Beschlussempfehlungen

zu den im Rahmen der **frühzeitigen Behördenbeteiligung** nach § 4 Abs. 1 BauGB zu **der 10. Flächennutzungsplanänderung der Gemeinde Negernbötel** eingegangenen Stellungnahmen:

Abbildung 1: Lage des Sondergebietes für Windenergie aus der Kurz-Begründung zur 10. Änderung des Flächennutzungsplans Gemeinde Negernbötöl, Kreis Segeberg.

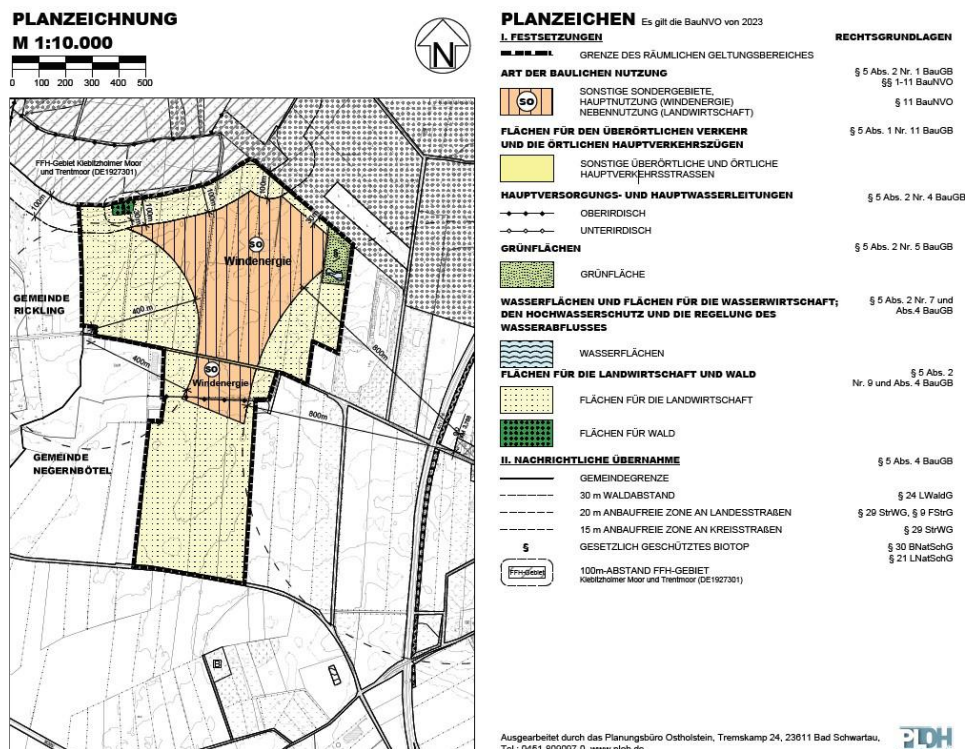
Die für die Nutzung der Windenergie geplante Fläche befindet sich westliche des Ortes Negernbötöl und östlich der Gemeindegrenze zu Rickling sowie nördlich und südlich der Straße Stüff. Die Sonderfläche für Windenergie ist etwa 31,2 ha groß (Abbildung 1).

Abbildung 2: Betroffene LEP 2020 Kriterien für die 10. Änderung des FNP, Gemeinde Negernbötel

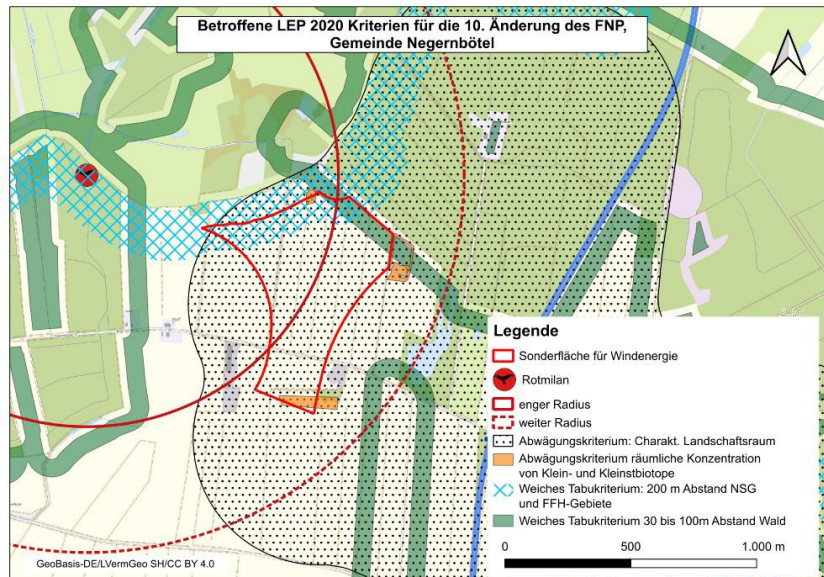
Die ONB widerspricht der Planungszeichnung der Antragstellerin die Abgrenzung zum hiesigen Wald nach § 24 LWaldG und gemäß des 2. Entwurfes des LEP 2025 umzusetzen. Gemäß des gültigen LEPs von 2020 ist die Errichtung und der Betrieb von Windenergieanlagen in harten und weichen Tabuzonen ausgeschlossen. Dabei muss auf den Abstand der auszuweisenden Fläche geachtet werden. Dementsprechend müsste hier der Flächenzuschnitt angepasst werden, so dass es zu keinen Überschneidungen kommt. Dies betrifft die Abgrenzung der Sonderfläche im Nordosten.

Grundsätzlich sollen die Schutzgebiete (NSG und als NSG einstweilig sichergestellte Gebiete sowie die FFH-Gebiete) als herausragende Flächen für den Naturschutz sowie in Teilen auch für Naherholung und Tourismus in ihrem Gesamtcharakter erhalten und Entwicklungsmöglichkeiten nicht eingeschränkt werden. Um Beeinträchtigungen von außen zu mindern, wird ein Umgebungsbereich von 200 m als weiches Tabukriterium berücksichtigt.

Laut des gesamträumlichen Plankonzepts zu der Aufstellung der Regionalpläne in Schleswig-Holstein (2020) wird bei der Abwägung der potenzielle Beeinträchtigungsbereich für den Weißstorch und für den Rotmilan unterteilt in einen engen Radius, der grundsätzlich von WEA freizuhalten ist und in einen weiteren Radius, in dem im Rahmen der Abwägung i.d.R. Vorranggebiete möglich sind. Wird innerhalb des weiteren Beeinträchtigungsbereiches ein Vorranggebiet ausgewiesen, ist auf der Genehmigungsebene nach artenschutzrechtlicher Begutachtung i.d.R. eine erhöhte Konflikts-

tensität zu erwarten, die gleichwohl regelmäßig mit anerkannten Schutzmaßnahmen i. S. d. § 44 Absatz 5 BNatSchG zu lösen ist. Hier liegt die

Fläche zu großen Teilen im engen und komplett im weiten Radius eines westlich gelegenen Rotmilanhorstes.

Die Stellungnahme wird berücksichtigt.

Ein Artenschutzfachbeitrag („Windenergiestandort Negernbötel Artenschutzrechtlicher Fachbeitrag (AFB) nach den Vorgaben des Landes Schleswig-Holstein für die 10. FNP-Änderung der Gemeinde Negernbötel, Kreis Segeberg, Schleswig-Holstein, ORCHIS Umweltplanung GmbH, Berlin, 24.06.2026, aktualisiert 09.07.2026) sowie eine FFH-Vorprüfung (Windparkplanung Negernbötel FFH-Verträglichkeitsvorprüfung für die FFH-Gebiete „Kiebitzholmer Moor und Trentmoor“ (DE 1927-301) und „Travetal“ (DE 2127-391) für die Errichtung von drei Windenergieanlagen in der Gemeinde Negernbötel im Landkreis Segeberg in Schleswig-Holstein gem. § 34 (1) BNatSchG, ORCHIS Umweltplanung GmbH, Berlin, 30.04.2026) wurden angefertigt. Die Ergebnisse des nun vorliegenden ASB und der FFH-Vorprüfung werden im Rahmen der 10. Flächen-nutzungsplanänderung. Die Begründung wird entsprechend ergänzt.

Ein Waldabstand von 30 m wird eingehalten.

Die Begründung wurde um eine Landschaftsraumprüfung ergänzt.
